Revisión y Aprobación del Plan de Inversiones en Transmisión para el Área de Demanda 7

Periodo 2025-2029

(Publicación)

Lima, junio 2024

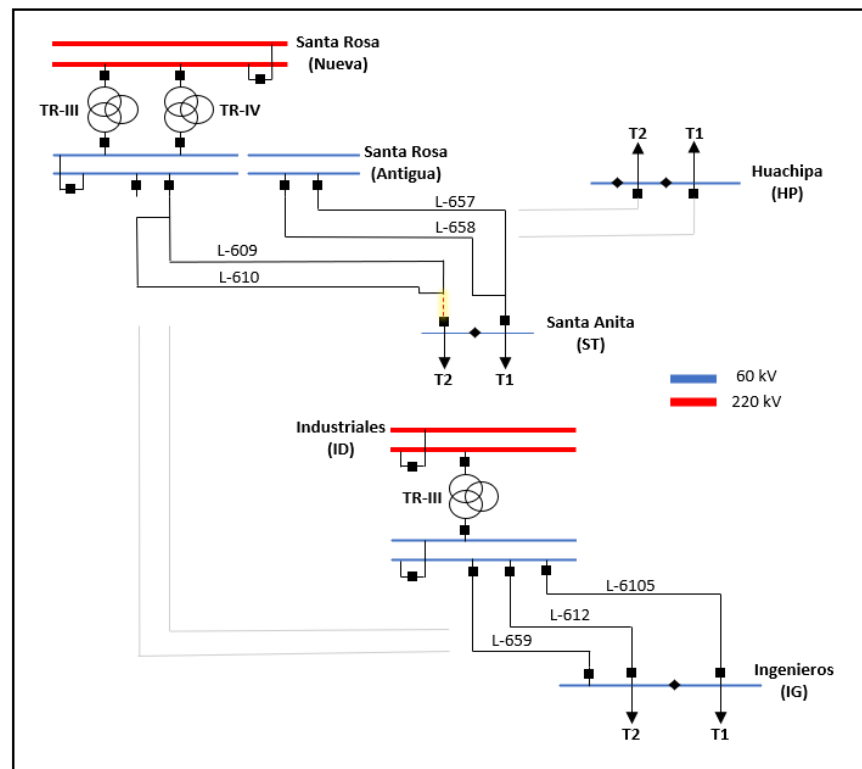
Cabe señalar que, si bien en el Volumen 4 de la PROPUESTA FINAL, LDS plantea el soterramiento del enlace la L-657/L-658 (0,33 km), en el Informe justificativo, adjunto como parte del Anexo 04.06 de la PROPUESTA FINAL, se indica que se va a soterrar el enlace de la L-609/L-610 (0,33 km). Al respecto, se considera que los soterramientos requeridos son equivalentes por lo que LDS puede ejecutar cualquiera de ellos; no obstante, en la propuesta de Osinergmin, se incluye el soterramiento del enlace de la L-609/L-610 (0,33 km).

LDS sujeta su propuesta a dos condiciones:

- i) Dejar sin efecto la Baja para la línea L-657, aprobada en la modificatoria del PI 2021-2025.
- ii) Aprobar el soterrado de la línea L-657 entre las estructuras E07 y E011.

Sobre el particular, la alternativa planteada por LDS permite brindar confiabilidad a la alimentación de la SET Santa Anita, además de utilizar instalaciones (L-657 y L-659) que no están aportando en la operación del sistema, por lo que es una alternativa que se acepta incluir en el presente Plan de Inversiones; no obstante, se considera la siguiente variación:

- i) Soterrar el tramo del enlace conformado por las líneas L-609/610 hasta la llegada a la SET Santa Anita (0,33 km); no obstante, se incluye únicamente una estructura de transición de simple terna (y no de doble terna como lo solicita LDS).

Asimismo, como consecuencia de que las líneas L-657/L-658 conformarán un solo enlace, es razonable el soterramiento de la línea L-657 entre las estructuras E07 y E011, como plantea LDS.
